Mission régionale d'autorité environnementale

**Avis délibéré de la mission régionale
d'autorité environnementale
Hauts-de-France
sur le projet d'extension du pôle Jules Verne
sur les communes de Boves, Glisy et Blangy-Tronville (80)
actualisation de l'avis de l'autorité environnementale
du 22 octobre 2020
Étude d'impact mise à jour 12/05/2023**

n°MRAe 2023-7260

Plan d'ensemble du pôle Jules Verne (source : résumé non technique pages 3 et 4)

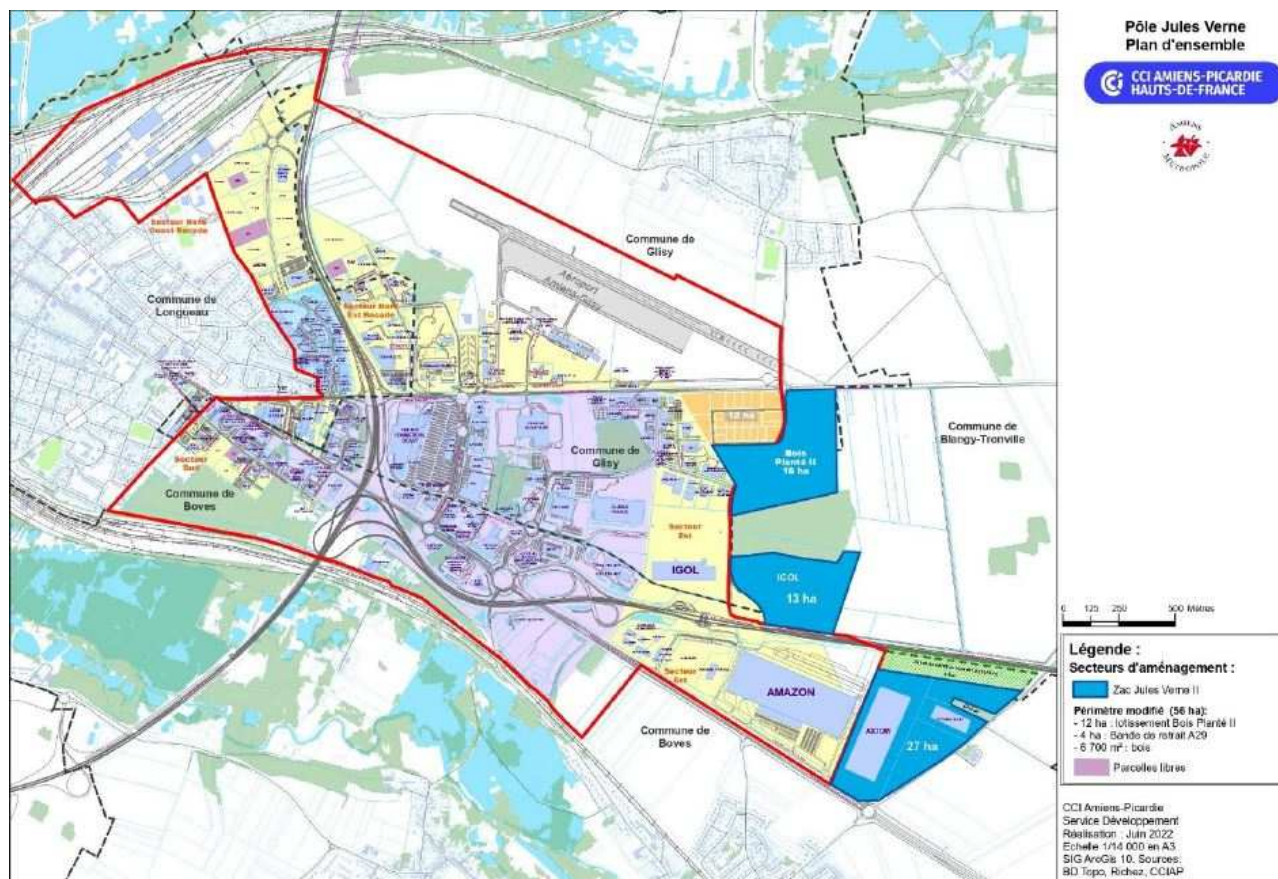
La surface des aménagements (constructions et infrastructures) portera sur 56 hectares. Elle se décompose de la manière suivante :

- 16 hectares dans la partie nord comprenant la fin du projet du Bois Planté 2² (zone Z1) sur Glisy et Blangy-Tronville ;
- 13 hectares entre l'A29 et le bois du Canada (zone Z2) sur Boves ;
- 27 hectares environ dans la continuité de l'entrepôt Amazon (zone Z3) sur Boves.

L'étude d'impact comporte une présentation du projet, mais celle-ci ne comprend pas tous les éléments attendus en application de l'article R.122-5 du code de l'environnement, par exemple les hauteurs maximum des bâtiments, nécessaires pour la vérification du respect des dégagements aéronautiques et l'impact paysager (cf. II.3.2), les consommations d'eau, les trafics routiers, etc.

L'autorité environnementale recommande de compléter la description du projet, conformément à l'article R.122-5 du code de l'environnement, avec tous les éléments nécessaires à l'étude d'impact.
